'Ontwerp op tafel'

Figuur 1: Tekening Inpassing ontwerp SAS Willige Langerak

Opmerkingen bij de tekeningen

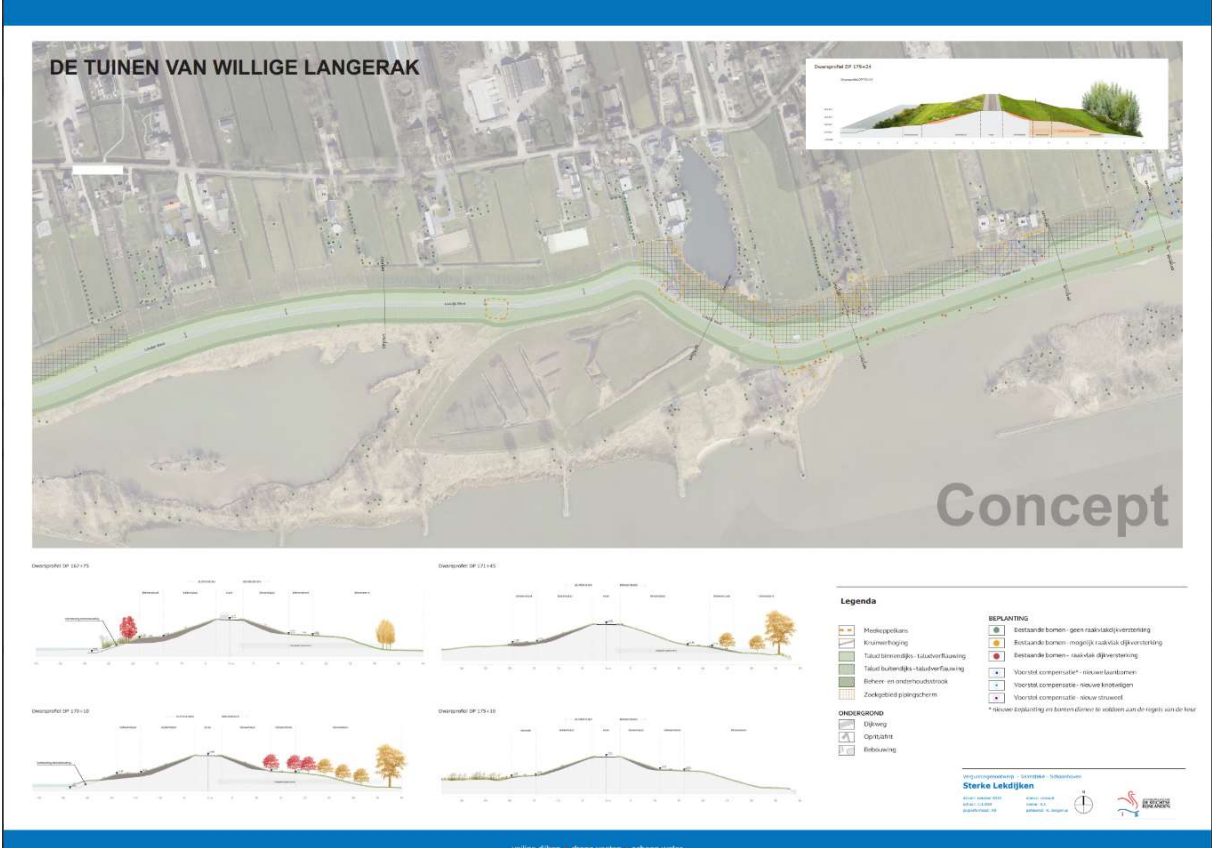
- Dijkpaal 168: Bewoners geven aan dat op dit gedeelte er een damwand is geplaatst. Waarom is er dan alsnog een pipingconstructie nodig?

- Opvallend dat de pipingopgave is vervallen voor gedeelte dp 173-177 terwijl dit een heel erg nat gedeelte beneden het talud van de dijk.

- Is het gedeelte dijkpaal 166-178 een zanddijk? Is dat de reden dat de grond zo nat is en dat er piping optreedt?

Deze damwand is inderdaad bij het project bekend. De damwand is tijdens de vorige dijkversterking geplaatst om zetting tegen te gaan ter plaatse van de woningen. De dijk is op deze locatie verzwaaard waardoor de grond nog inklinkt na de werkzaamheden, om ervoor te zorgen dat dit niet gebeurt bij de huizen is deze damwand toendertijd geplaatst. Deze damwand heeft verder geen functie om piping tegen te gaan. In de verdere uitwerking wordt nog wel gekeken of de damwand gebruikt kan worden in de pipingconstructie er wordt dan gekeken of een aansluiting mogelijk is, of dit effectief is en of dit geen extra kosten met zich meebrengt. Mogelijk is een nieuwe constructie beter om het faalmechanisme piping op te lossen dan een aansluiting proberen te maken.

Een nat gedeelte heeft niet per se te maken met een pipingopgave. Een natte situatie kan worden veroorzaakt door verschillende redenen (regenval, slechte afwatering, kwel, etc.).

De pipingopgave tussen dp173-177 is komen te vervallen tov het VKA ten gevolge van diverse aanscherpingen in de piping analyses tov het VKA:

- gedeeltelijke meenemen van het voorland
- aanscherping intredepunt
- optimalisatie schematiseringsfactor
- aanvullend grondonderzoek
- onderscheid tussenzand en diepe zandlaag
- automatisering en daarmee nadere detaillering van de opgave (nauwkeuriger analyseren)

Hier zit inderdaad op een deel een zanddijk, het gaat hierbij om het stuk dat eind jaren '90 nieuw is aangelegd (dijkpaal 174 – 180). Het gaat hierbij om een dijk met een zandkern met daaromheen een kleibedekking. De reden dat het zo nat is in dit gebied komt niet door piping (zie ook het antwoord op de vraag hierboven), wel kan het zijn dat water dat in de dijk infiltreerd het laagste punt zoekt om naar buiten te treden, dit is in de teen van de dijk. Ook kan het zo nat zijn door kwelwater, regenwater of slechte afwatering.
